県原子力安全専門委員会からの追加確認事項について

関西電力株式会社

平成24年6月10日

FO-A～FO-B断層と熊川断層の連動を仮定した地震動評価結果
および大飯3号機主要施設の固有周期について(水平方向)

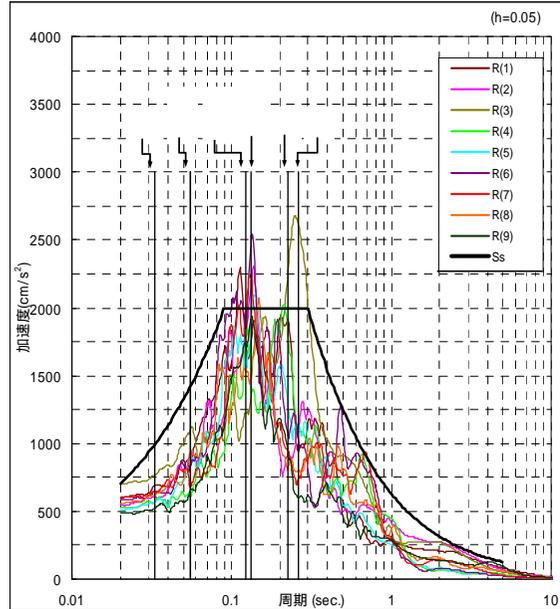
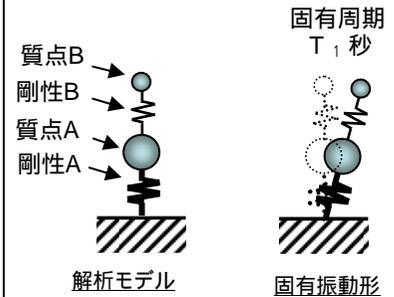
1. 機器の固有周期は、建屋等との連成で変わることはないか

機器単体で固有周期を算定したものと、建屋等の連成解析で算定したものとでは、値が異なります。耐震解析では、地震時の揺れの相互作用影響が無視できない(重量、剛性が近い)場合は、構造物を連成させた解析モデルにより、固有周期を算定します。下図では、固有周期を連成・単体のどちらで評価しているかを追記しています。

- 青: 一次冷却材管と蒸気発生器等を連成
- 緑: 原子炉容器と炉内構造物等を連成
- 橙: 機器単体で評価
- 黒: 原子炉建屋および原子炉補助建屋は、機器重量を考慮した解析モデルを用いている。また、原子炉建屋(原子炉格納容器を含む)の解析モデルでは一次冷却設備を組み込んでいる。

図 抗力と挿入距離、速度と挿入距離との関係

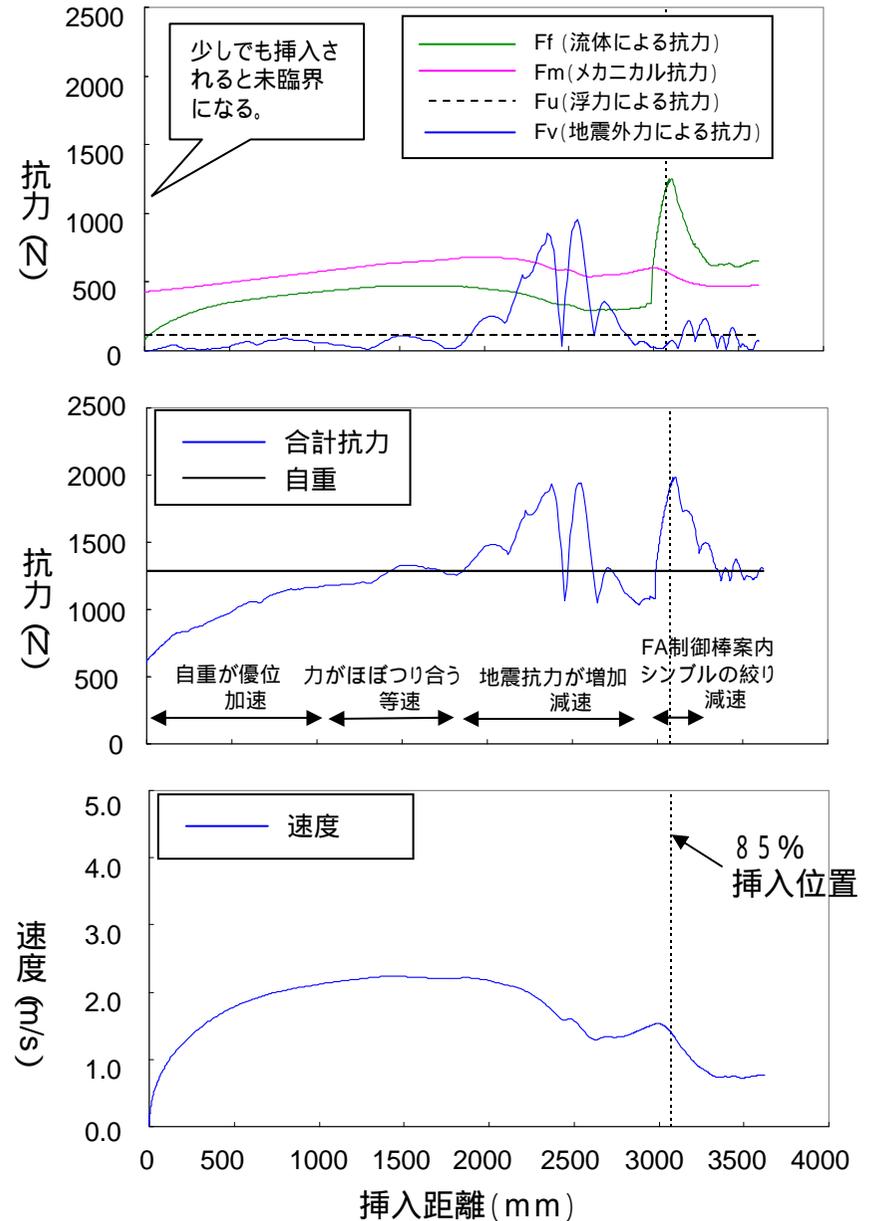
2. 制御棒落下時の抵抗となる浮力や流体抗力、メカニカル抗力と地震による抗力のそれぞれの寄与はどれくらいか。

下記運動方程式の抗力 F_f, F_m, F_u, F_v の寄与について検討する。

Ss-1地震時の挿入時間(1.88秒)に対する各抗力と挿入距離との関係を上図に示す。各抗力の寄与比は以下のとおり。

抗力の種類	寄与比
F _f (流体による抗力)	3.4
F _m (メカニカル抗力)	5.2
F _u (浮力による抗力)	1.0
F _v (地震外力による抗力)	1.4

中図及び下図のとおり、自重と合計抗力とのバランスで制御棒の落下速度が決まり、初期は自重が優位で速度が上昇、その後、重力と合計抗力が釣りあうと等速度となり、地震で抗力が優位になると減速する。85%挿入付近で、制御棒案内シンプルの絞り部の効果で減速し、その後全挿入となる。

弾性波速度分布における岩盤等級の境界の例

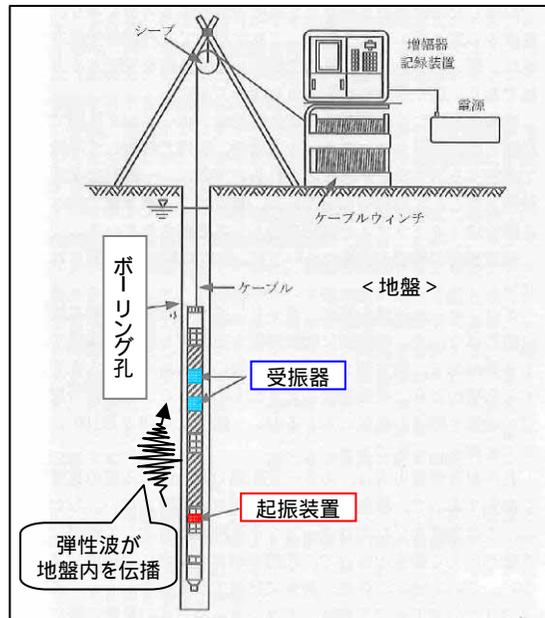
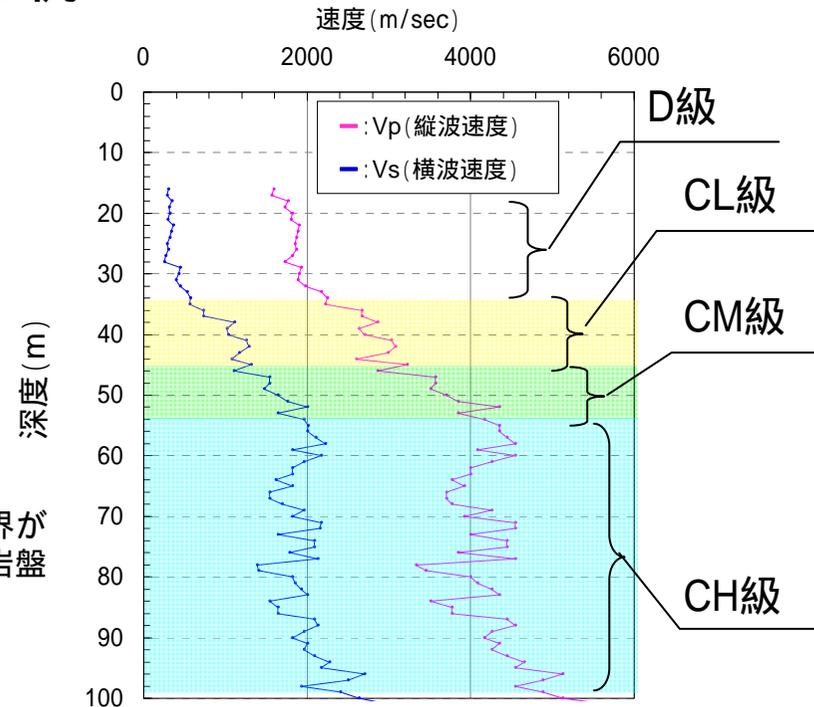
- 1 機器の固有周期は、建屋等との連成で変わることはないか
- 2 制御棒落下時の抵抗となる浮力や流体抗力、メカニカル抗力と地震による抗力のそれぞれの寄与はどれくらいなのか
- 3 - 1 岩の物性値の与え方について説明すること
- 3 - 2 すべり面の設定の仕方について説明すること
- 3 - 3 岩級の境界部ですべり安全率が小さくなるのではないか
- 3 - 4 1・2号機周辺斜面のみ対策を行う理由を説明すること
- 4 安全性向上対策計画のうち、平成24年4月以降に主に完了した工事はなにか(大飯発電所3・4号機)

岩盤等級の判定を行う

風化の度合、岩盤の硬さ、割れ目の間隔、割れ目の状態をもとに区分する

岩盤は表層から次第に風化の程度が進んでくるが、明確な境界があるわけではなく、評価の便宜上、岩盤等級として区分している。

岩盤等級毎にせん断強度等を地盤工学会が定める試験方法により物性値を設定している

中圧ポンプの配備 (吐出圧: 3 MPa, 流量: 50 m³/h)

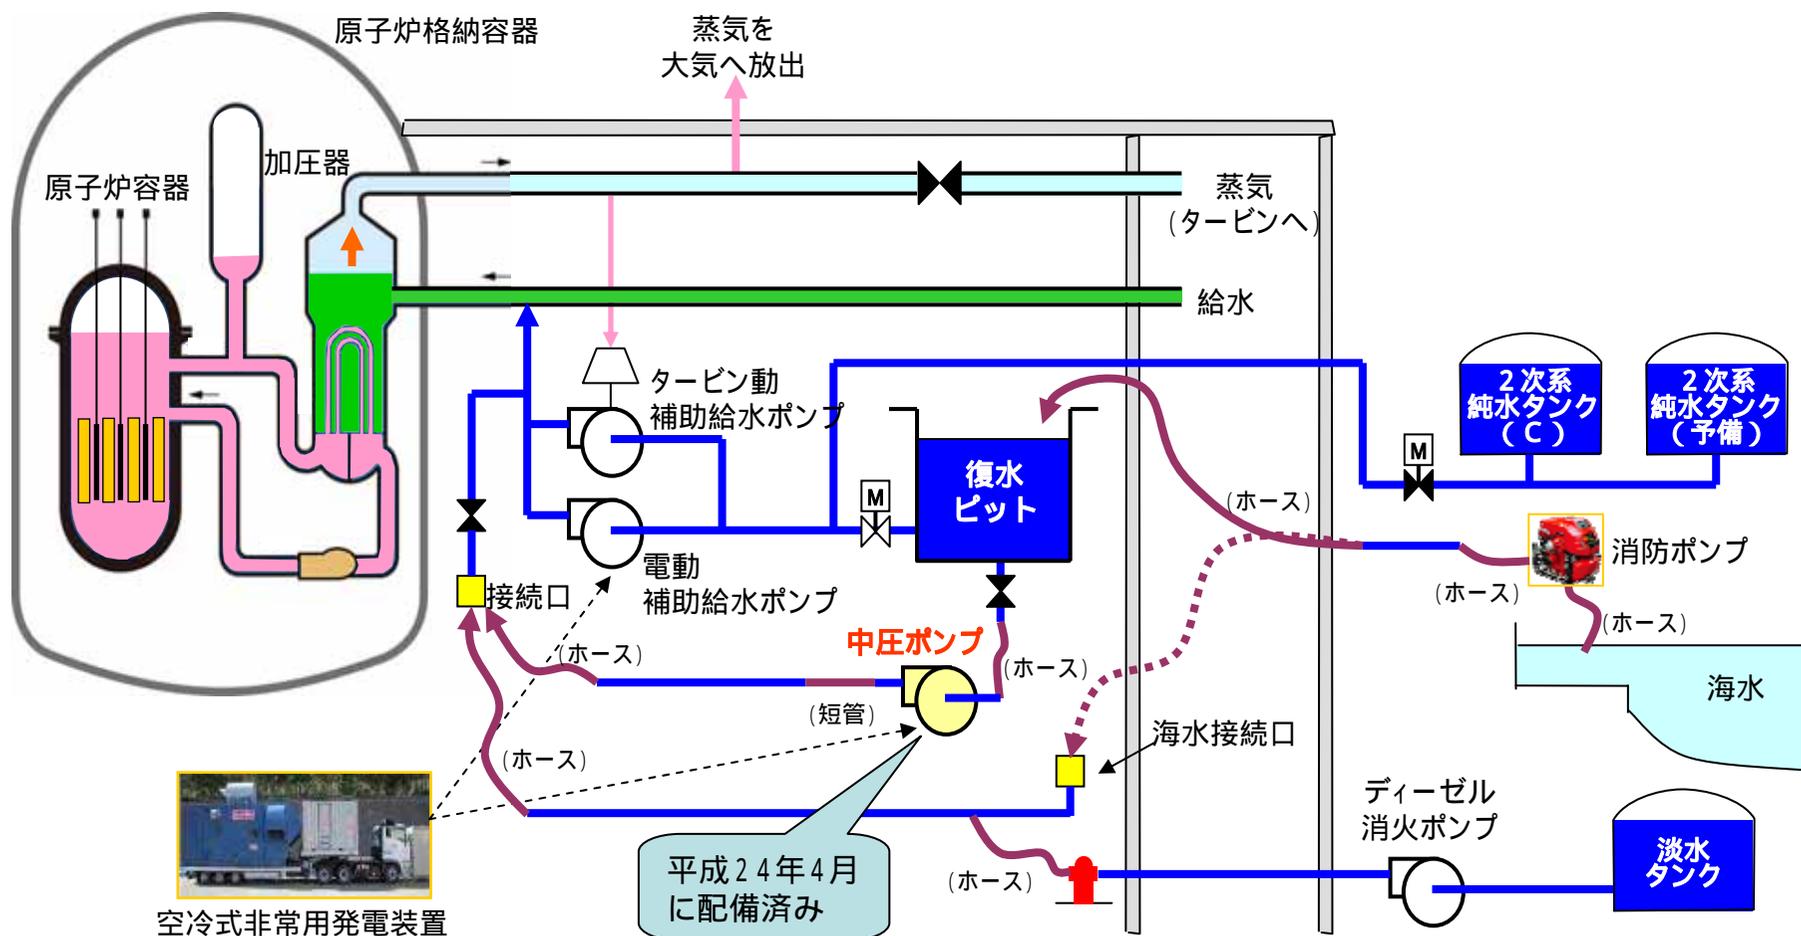
4. 安全性向上対策計画のうち、平成24年4月以降に主に完了した工事は
なにか(大飯発電所3・4号機)

- ・蒸気発生器への代替注水機能強化のため、補助給水ラインへの消火水ライン接続や海水接続口の設置により、水源の多重化、多様化を確保するとともに、既に配備した1 MPa程度の消防ポンプに加えて、更に吐出圧力の高い中圧ポンプ(電動)の配備や配管の一部恒設化を実施した。
- ・なお、中圧ポンプを使用した訓練および、マニュアルの制定を平成24年5月末までに実施した。
